**AVIS RELATIF À LA PROTECTION
CONTRE LES EVENTUELS EFFETS NOCIFS ET NUISANCES
PROVOQUÉS PAR LES RAYONNEMENTS NON IONISANTS
GÉNÉRÉS PAR DES ANTENNES ÉMETTRICES STATIONNAIRES**

Commune : FLEURUS - Exploitant : TELENET GROUP

Référence exploitant : HT1799A

Rapport n° 2484 / 2024

Figure 1 : Vue en plan des lieux de séjour et des points de contrôle

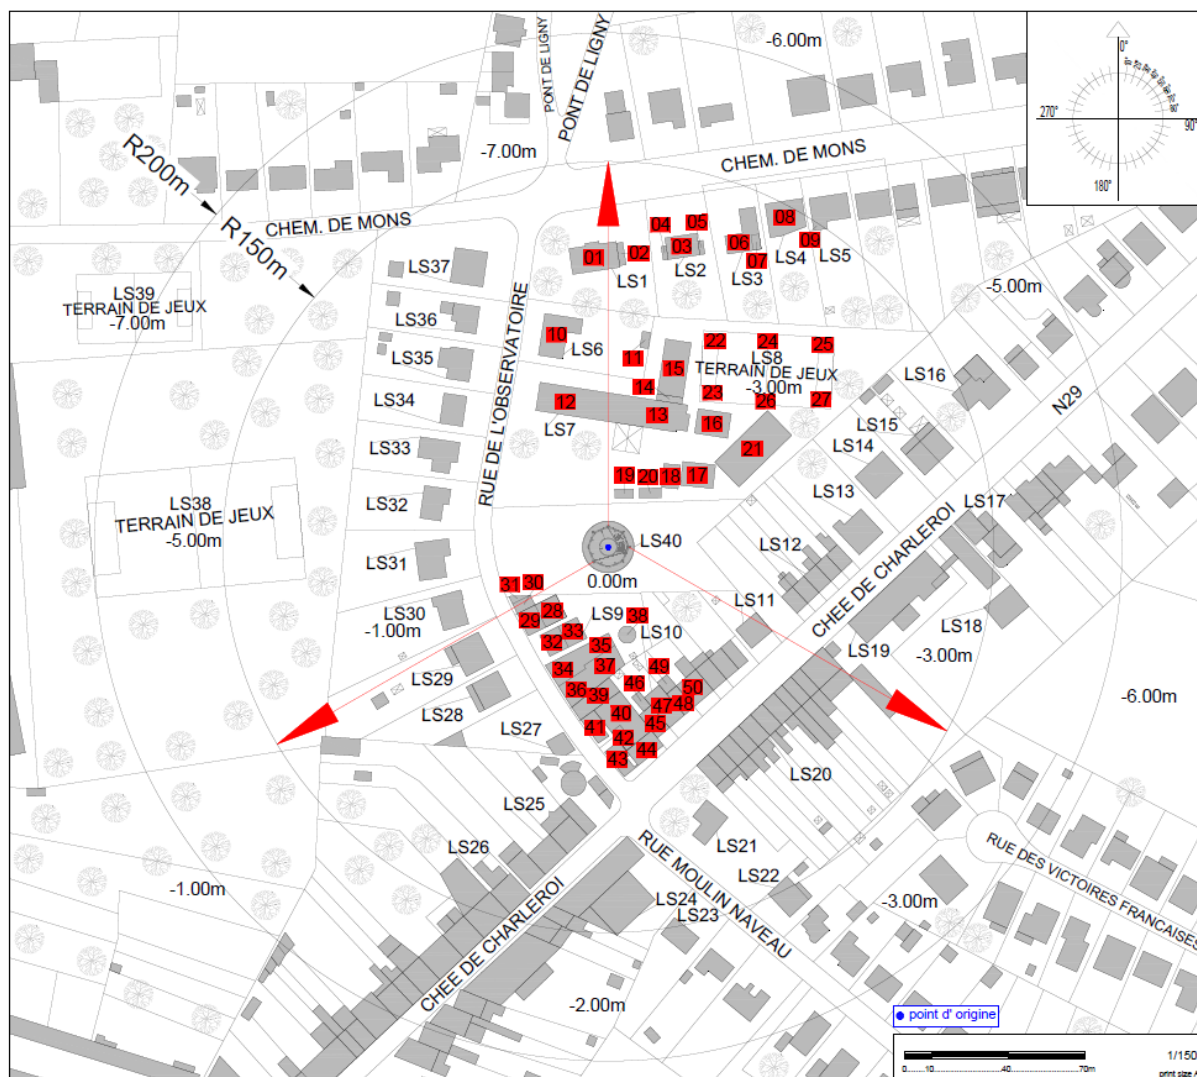
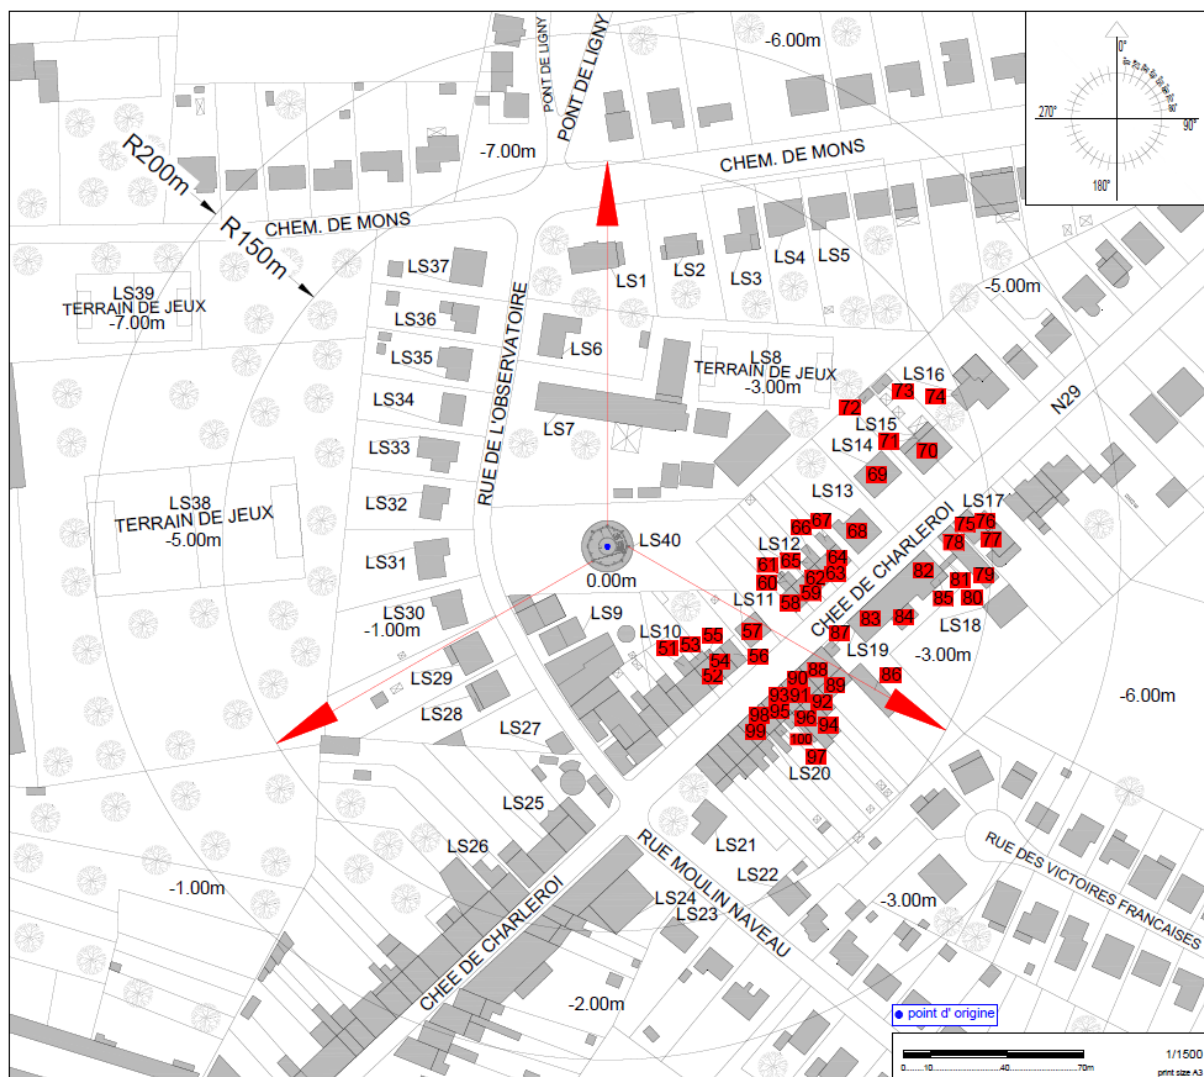
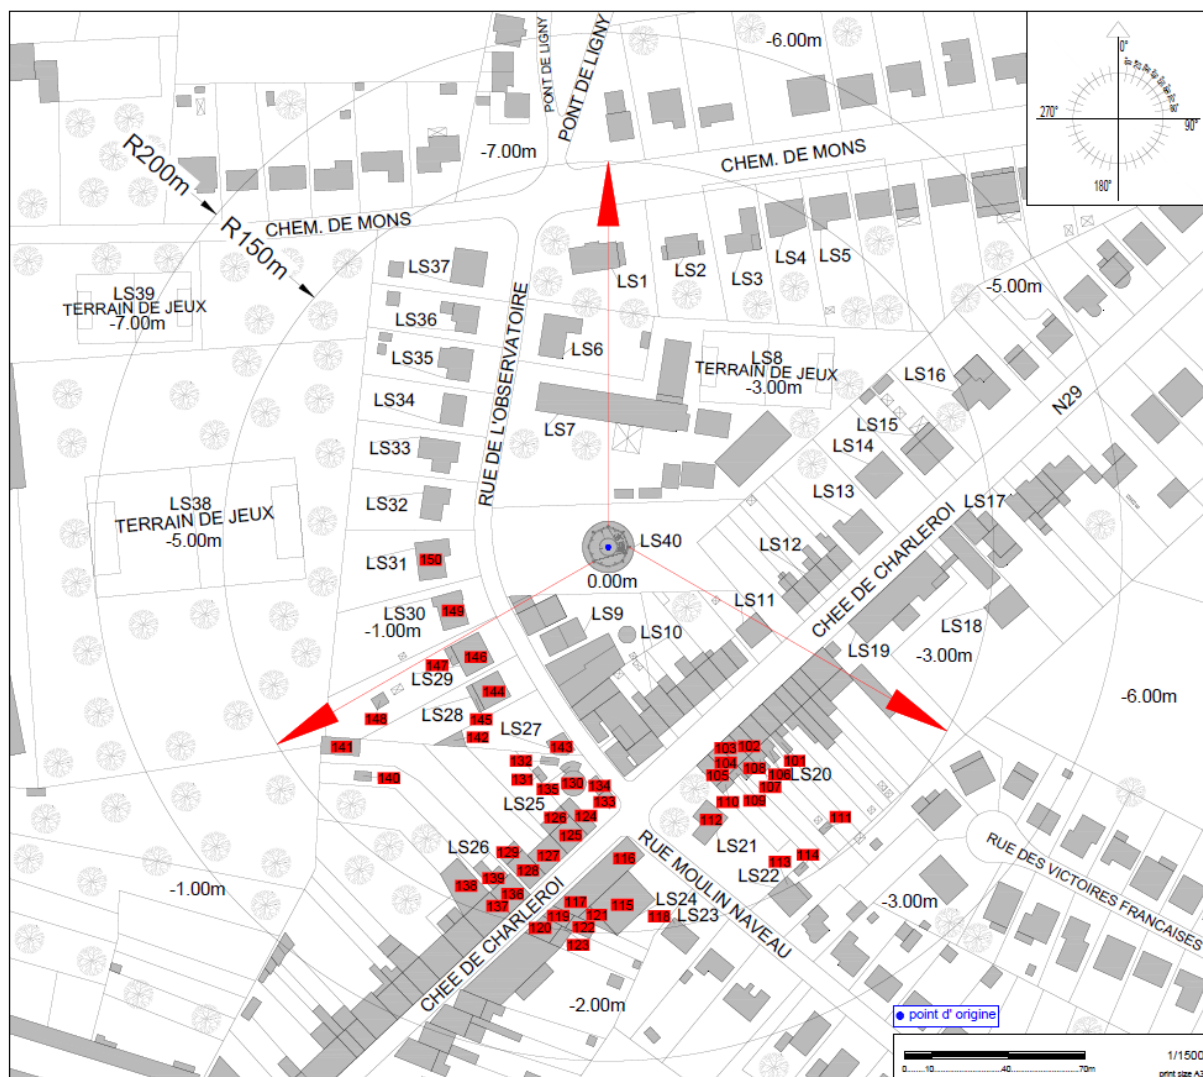
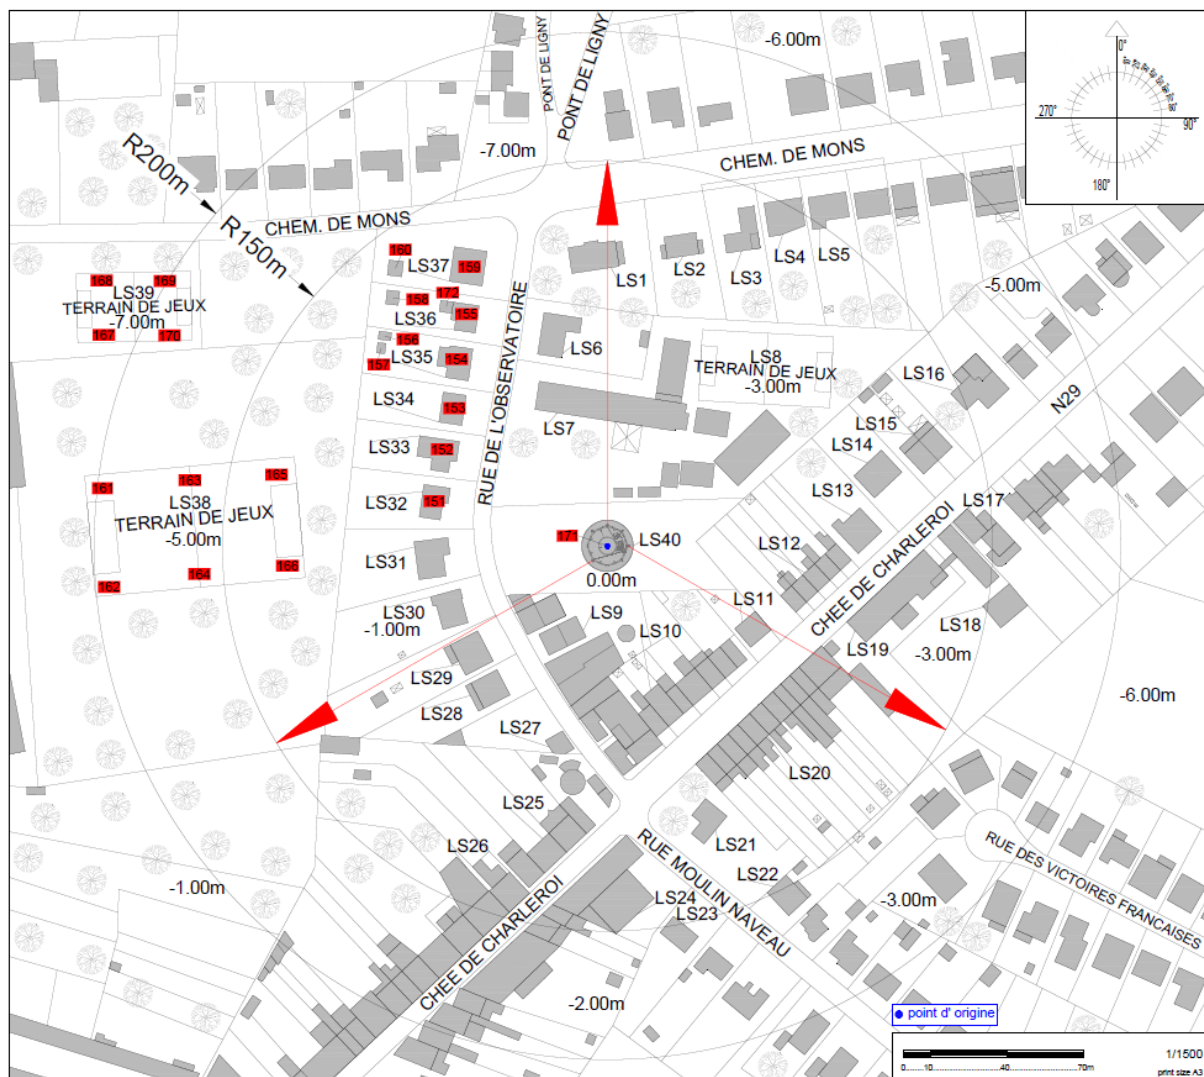
Les fréquences d'émission, la puissance rayonnée par chacune des antennes et leur gain permettent de déterminer le rayon de la zone à analyser. Tout dépassement de la limite par installation est exclu en dehors de cette zone. Le tableau 2 reprend les 35 LS² pour lesquels l'indice d'exposition est le plus élevé. Les différentes colonnes indiquent :

- le numéro du point de contrôle repris sur un des plans de la figure 1;
- le numéro du LS dans lequel se trouve le point de contrôle de la 1^{ère} colonne ;
- l'atténuation d'obstacle prise en compte pour le calcul de l'indice d'exposition dans le LS ;
- le résultat du calcul de l'indice d'exposition.

N° point de contrôle	LS	Atténuation (dB)	Indice d'exposition relatif à la limite par installation IE_i
83	LS19	3,0	0,502
164	LS38	0,0	0,396
82	LS19	3,0	0,339
162	LS38	0,0	0,325
141	LS26	3,0	0,320
140	LS26	3,0	0,309
79	LS18	3,0	0,301
78	LS18	3,0	0,296
163	LS38	0,0	0,273
75	LS17	3,0	0,269
3	LS2	3,0	0,268
8	LS4	3,0	0,266
80	LS18	3,0	0,263
112	LS21	3,0	0,256
111	LS20	3,0	0,237
161	LS38	0,0	0,232
114	LS22	3,0	0,229
88	LS20	3,0	0,225
113	LS22	3,0	0,223
1	LS1	3,0	0,223
76	LS17	3,0	0,222
9	LS5	3,0	0,218
77	LS17	3,0	0,203
138	LS26	3,0	0,191
90	LS20	3,0	0,190
91	LS20	3,0	0,189
7	LS3	3,0	0,188
95	LS20	3,0	0,184
6	LS3	3,0	0,182
70	LS15	3,0	0,176
99	LS20	3,0	0,172
81	LS18	3,0	0,171
86	LS19	3,0	0,169
85	LS19	3,0	0,168
139	LS26	3,0	0,166

En ce qui concerne les antennes de l'installation mentionnées dans le tableau 1, la distance maximale à laquelle la limite pourrait être atteinte, à l'extérieur, est égale à 138,6 m. S'il n'y a pas de LS à une distance inférieure, les antennes respectent forcément la limite d'immission.

Dans le cas des LS situés à l'intérieur des bâtiments, une atténuation d'obstacle est prise en compte et il en résulte que la distance maximale à laquelle la limite pourrait être atteinte se réduit à 98,1 m.

Figure 2 : Vue en plan des installations d'antennes dans un rayon de 300 mètres autour de l'installation faisant l'objet de la demande d'avis

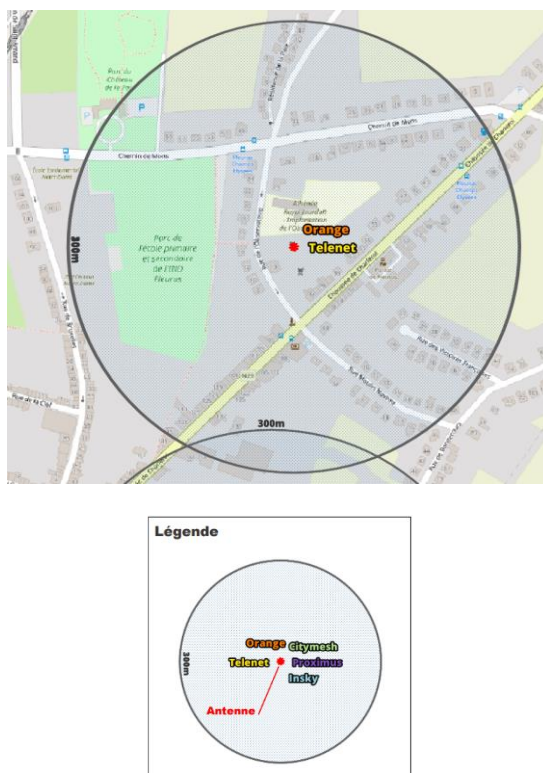
Le plan en projection verticale de la figure 2 indique la localisation des installations d'antennes émettrices stationnaires visées par le décret et situées dans un rayon de 300 mètres autour de l'installation référencée dans le paragraphe 2 et localisée au centre du cercle. Les données de localisation de ces antennes et les avis correspondant sont accessibles via le cadastre en ligne des antennes émettrices stationnaires⁶. Les installations prises en compte dans l'évaluation du respect de la limite cumulative sont les installations d'antennes émettrices déclarées en service par l'exploitant à la date du présent avis, à l'exception de l'installation référencée dans le paragraphe 2 et éventuellement d'autres installations ayant fait l'objet d'une demande d'avis à la même date et qui sont situées à l'intérieur de la zone de 300 mètres de rayon.

- il y a au plus 4 installations d'antennes émettrices stationnaires présentes dans la zone d'évaluation de 300 mètres de rayon représentée dans la figure 2, y inclus l'installation référencée dans le paragraphe 2 : la limite cumulative définie à l'article 4, §2 du décret est nécessairement respectée dans les lieux de séjour à l'intérieur de la zone d'évaluation de 300 mètres de rayon ;

- b) il y a exactement 5 installations d'antennes émettrices stationnaires présentes dans la zone d'évaluation de 300 mètres de rayon représentée dans la figure 2, y inclus l'installation référencée dans le paragraphe 2 et il existe, pour 3 ou 4 de ces installations, un avis attestant le respect de la limite abrogée de 3 V/m : la limite cumulative définie à l'article 4, §2 du décret est nécessairement respectée dans les lieux de séjour à l'intérieur de la zone d'évaluation de 300 mètres de rayon ;

- c) dans tous les autres cas, il a été vérifié que la limite cumulative définie à l'article 4, §2 du décret n'est pas dépassée dans les lieux de séjour sur base du nombre d'installations localisées dans la zone d'évaluation de 300 mètres de rayon représentée dans la figure 2, de leur localisation ainsi que des données inscrites dans la figure 1 et au paragraphe 4 du présent avis et dans les avis attestant le respect de la limite par installation ou de la limite abrogée de 3 V/m relatifs aux autres installations reprises dans la figure 2.

Compte tenu des considérations ci-dessus, il apparaît que l'intensité du rayonnement électromagnétique généré, dans les lieux de séjour situés dans un rayon de 300 mètres autour de l'installation référencée dans le paragraphe 2, par l'ensemble des antennes émettrices stationnaires de l'ensemble des exploitants du même site d'antennes émettrices stationnaires respecte la limite fixée à l'article 4, § 2 du décret.
